PARECER 038/2024 - CEIV
COMISSÃO PERMANENTE DE ANÁLISE DE ESTUDO DE IMPACTO DE VIZINHANÇA
(CEIV)

- () Primeira Análise – Parecer nº 027/2023-CEIV – 11/08/2023
() Segunda Análise – Parecer nº 005/2024-CEIV – 26/01/2024
(X) Terceira Análise – Parecer nº 038/2024-CEIV – 20/09/2024

Processo Administrativo nº: 37.041/2023 (1Doc)

Projeto: Itaú Unibanco

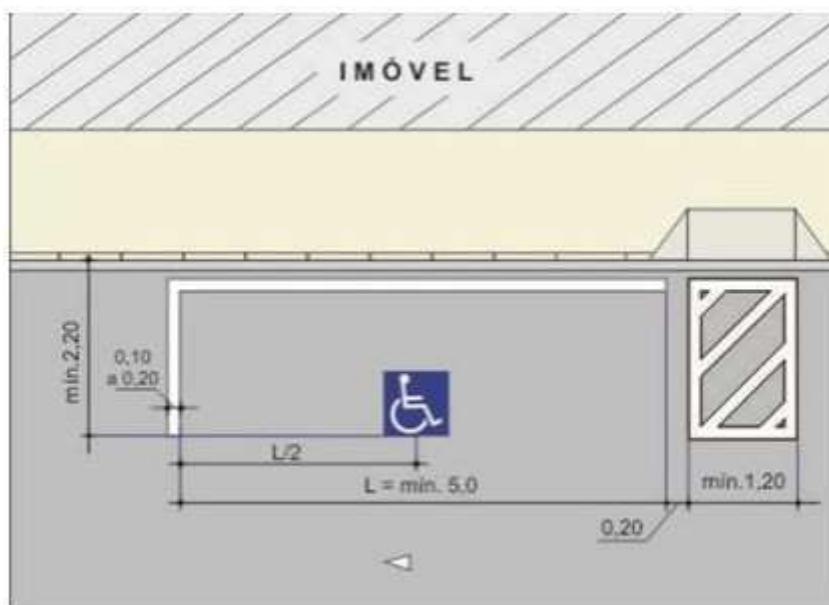
3ª CONSIDERAÇÃO CEIV: Reitera-se o pedido para apresentação do projeto arquitetônico do empreendimento (foi apresentado apenas o projeto legal).

Ademais, deve ser revisto a seguinte situação:

- O zebraado e a rampa de acessibilidade, referente a vaga de PNE, na testada do imóvel, deverá ser na parte traseira da vaga, para facilitar o desembarque da cadeira de rodas, conforme preconiza a Resolução Contran nº 965/2022 e seus anexos. Segue imagem exemplificativa da citada resolução;

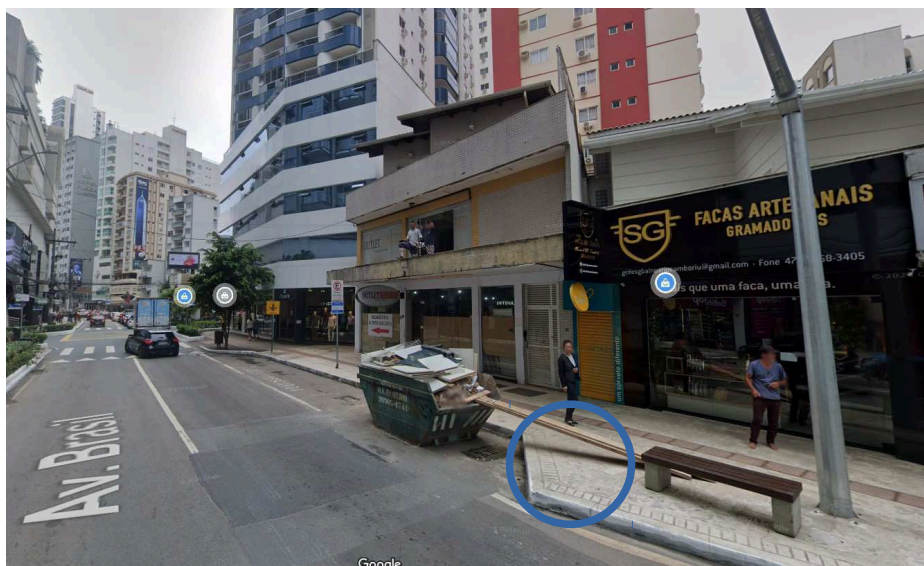
Analizando a vizinhança, a CEIV entende que o ponto demarcado na Figura 1 é propício para recebimento de espécie arbórea. Apresentar o projeto identificação a árvore, analisando e propondo a espécie com porte e tipo adequado.
